DECAT / TVC - 009/97  
Outubro/97

## INFORMAÇÃO TÉCNICA

### **HPS 2981 - Transistor de saída horizontal “queima” sem causa aparente** **OBS: Essa alteração substitui as anteriores.**

### HPS 2981-Modificação

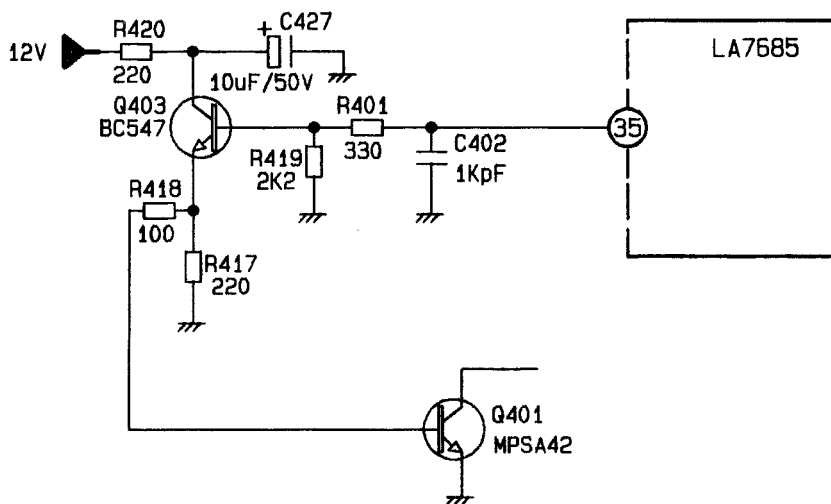
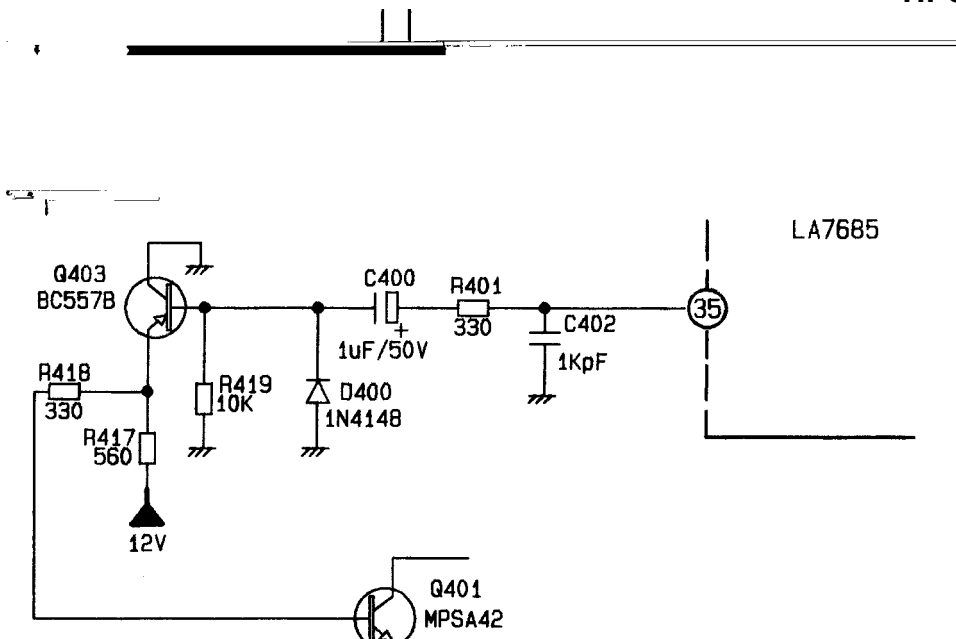
Proceder as seguintes alterações conforme o texto abaixo e esquema elétrico anexo na página seguinte, com o intuito de aumentar a proteção do transistor de saída horizontal Q-403.

**a)** Retirar os seguintes componentes:

Q-403 ( BC-547B )

C-427 ( 10uF/50V )

R-420 ( 220R )

R-417 ( 220R )

R-418 ( 100R )

R-419 ( 2,2k )

JC-96 ( jumper )

**b)** Inserir na posição Q-403 um transistor BC-557B.

**c)** Inserir um jumper na posição C-427.

**d)** Inserir um resistor de 10K em paralelo com um diodo 1N4148 ( catodo na base do Q-403 ) na posição R-419.

**e)** Inserir um capacitor eletrolítico de 1uF/50V na posição JC-96 ( terminal negativo do capacitor conectado na base do Q-403 ).

**f)** Inserir um resistor de 330R na posição R-418.

**g)** Acrescentar um resistor de 560R entre o emissor do Q-403 e 12V ( aproveitar o furo do R-420 que está ligado ao JC-92 e um dos furos do R-417).
